Asunto: Re: Diseño e instalación de aviso para Comunidad de Cuidado
Fecha: martes, 18 de agosto de 2026, 10:12:48 a.m. hora estándar de Colombia
De: Shenye Jurado Vanegas <shenyejuradovanegas@gmail.com>
A: Tierra del sol <CC-tierradelsol@outlook.com>
Datos adjuntos: image001.png, image002.png

> Cordial saludo,
>
> Hago envío del diseño para el aviso de la Comunidad de Cuidado Tierra del Sol para su respectiva revisión, y se adjuntan pantallazos de evidencia de tipos de letra utilizados de acuerdo a la descripción técnica.

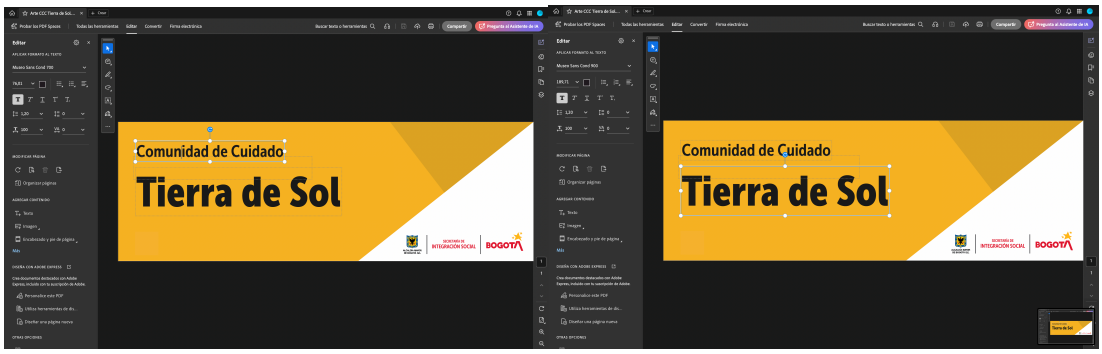
Después de la revisión del arte del aviso, de acuerdo con los lineamientos técnicos definidos, se informa que el aviso cumple con las especificaciones de elaboración, por favor proceder con la publicación en la fachada teniendo en cuenta las especificaciones de instalación.
